Frekari útfærslur verksins

INNGANGUR

Við frekari undirbúning framkvæmda við endurnýjun á Kolviðarhólslínu 1 hefur verkefnið og útfærslur þess þróast, m.a. í samtali við heilbrigðiseftirlit á svæðinu og því telur Landsnets að þessar aðgerðir á framkvæmdinni séu til bóta m.t.t. öryggis vatnsverndar. Með þessu erindi vill Landsnet upplýsa Skipulagsstofnun um fyrirhugaðar útfærslur á framkvæmdinni og greina frá samræmi við fyrri afgreiðslu Skipulagsstofnunar á málinu.

MYND 2 Lega Kolviðarhólslínu 1 (græn lína) um vatnsverndarsvæði höfuðborgarsvæðisins.

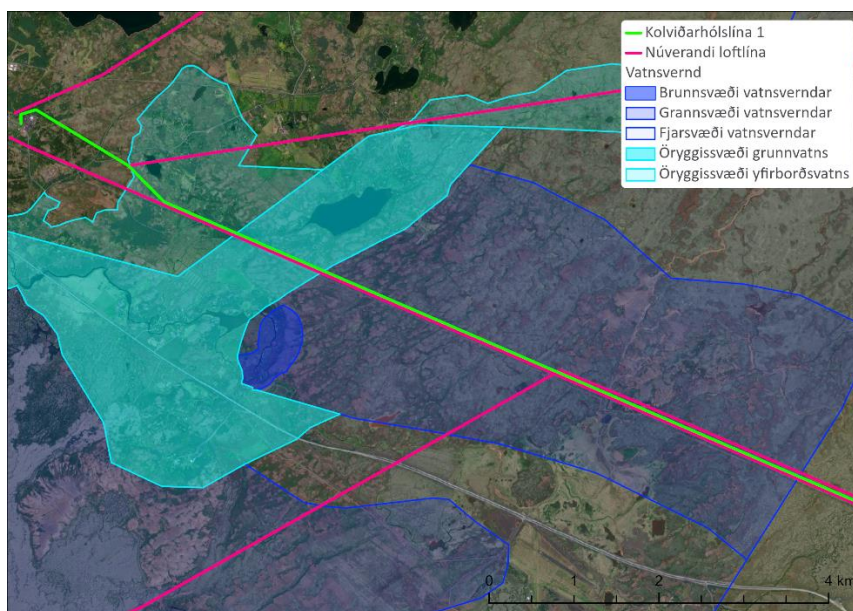
Heilbrigðiseftirlitin bentu á að ekki hefði verið fjallað um áhrif sinkmengunar á gróður eða mögulega mengun neysluvatns í matsskyldufyrirspurninni, en línan liggur um vatnsverndarsvæði á höfuðborgarsvæðinu (Mynd 2).

Að auki var þess krafist að fjallað verði í áhættugreiningu ítarlega um gæði og efnasamsetningu sinkhúðar, auk mótvægisáðgerða sem koma eiga í veg fyrir flögnun sinkhúðar sem og áhrif brennisteinsvetnis frá Hellisheiðavirkjun á tæringu á húð mastranna og mótvægisáðgerðir því tengdu. Heilbrigðiseftirlitin

undirstrikuðu mikilvægi þess að valin væri sinkhúðun með allra lægsta styrk af blý og kadmíum vegna legu línunnar innan vatnsverndarsvæðis höfuðborgarsvæðisins.

Svar Landsnets var á þann veg að áður en sótt verður um starfsleyfi til viðkomandi heilbrigðiseftirlita vegna framkvæmdarinnar mun Landsnet vinna áhættugreiningu þar sem m.a. verður fjallað um mögulega mengun af völdum sinks og hvort tilefni sé til að vakta þá mengun og þá með hvaða hætti.

MYND 3 Munur á útliti stálröra- og grindarmastra. Stagað stálröramastur vinstra megin og stálgrindarmastur til hægri.

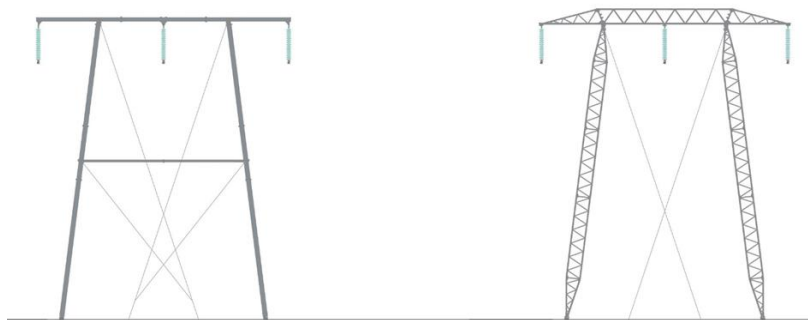
Við skoðun á því hvernig lámarka mætti sinkmagn á möstrum kom í ljós að sá yfirborðsflötur sem verður fyrir tæringaráraun, sem er með mesta móti á þessu svæði, er u.þ.b. 20% minni á stálröramöstrum en grindarmöstrum. Að auki er helmingur þess flatarmáls í holrúmi röranna og berst því síður út í umhverfið. Það er því niðurstaðan að notast við þá gerð mastra í þessu verkefni.

Munur á útliti stálröramastra og stálgrindarmastra má sjá á Mynd 3.

- Mastragerð: Landsnet áformar að nota stálröramöstur í stað grindarmastra. Með stálröramöstrum má búast við minni sinkveðrun en með grindarmöstrum þar sem yfirborðsflatarmál stálröramastra

er um 20% minna en flatarmál grindarmastra, auk þess sem ásýndaráhrif vegna framkvæmdarinnar munu breytast (sjá Mynd 8).

MYND 9 Undirstöður mastra Kolviðarhólslínu 1 sem þarfnast viðgerða innan vatnsverndarsvæðis höfuðborgarsvæðisins.

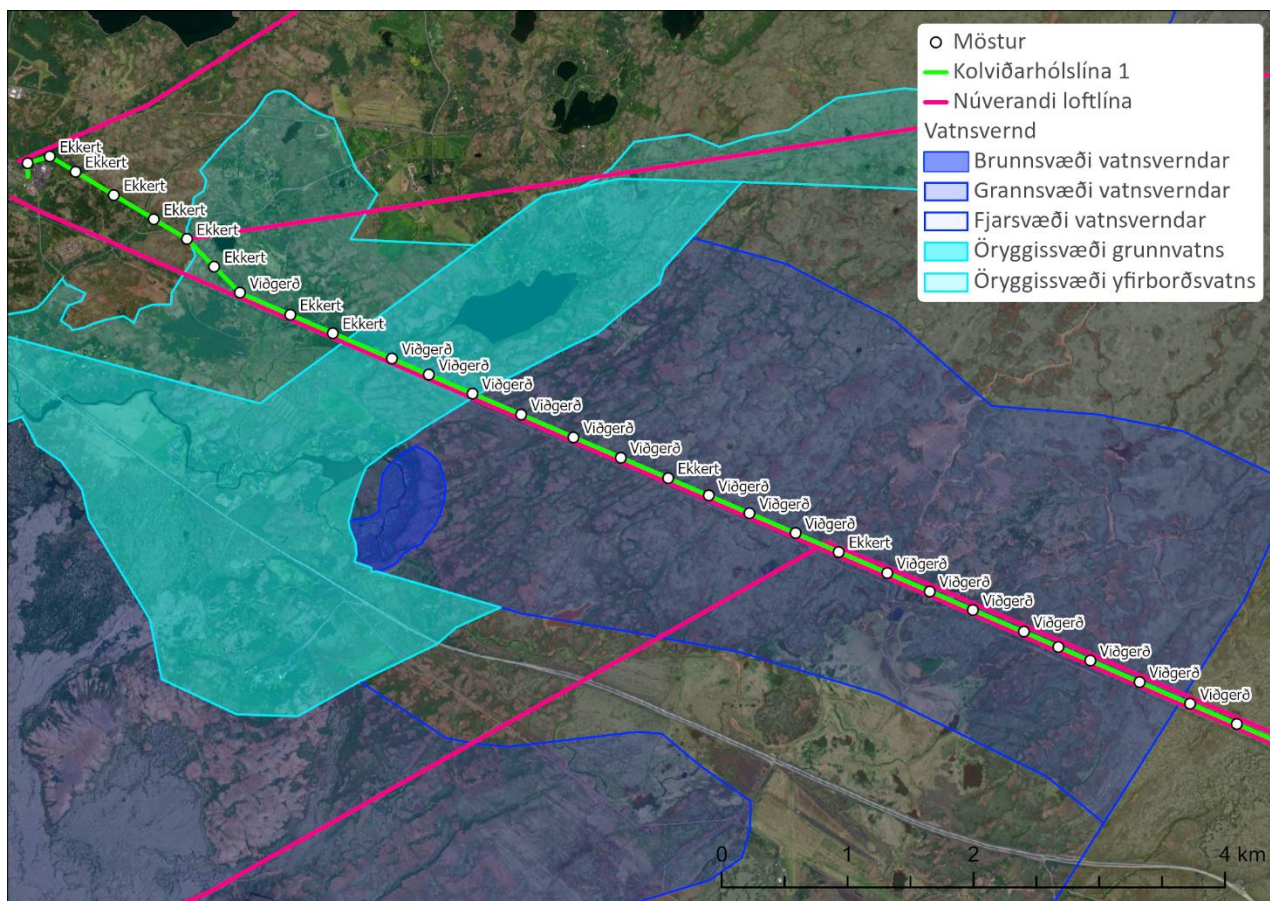
Tilgangur fundarins var að kynna fyrir heilbrigðiseftirlitunum fyrirhugaðar framkvæmdir Landsnets innan vatnsverndar-svæðis höfuðborgarsvæðisins. Þá var farið yfir ástandsmat á undirstöðum og fyrirhugað viðhald á undirstöðum og eftirfarandi mynd sýnd.

Innan grannsvæðis vatnsverndar er þörf á viðgerðum á undirstöðum 13 mastra, innan öryggissvæðis grunnvatns er þörf á viðgerðum á undirstöðum þriggja mastra og undirstöður eins masturs þarfnast viðgerða innan öryggissvæðis yfirborðsvatns.
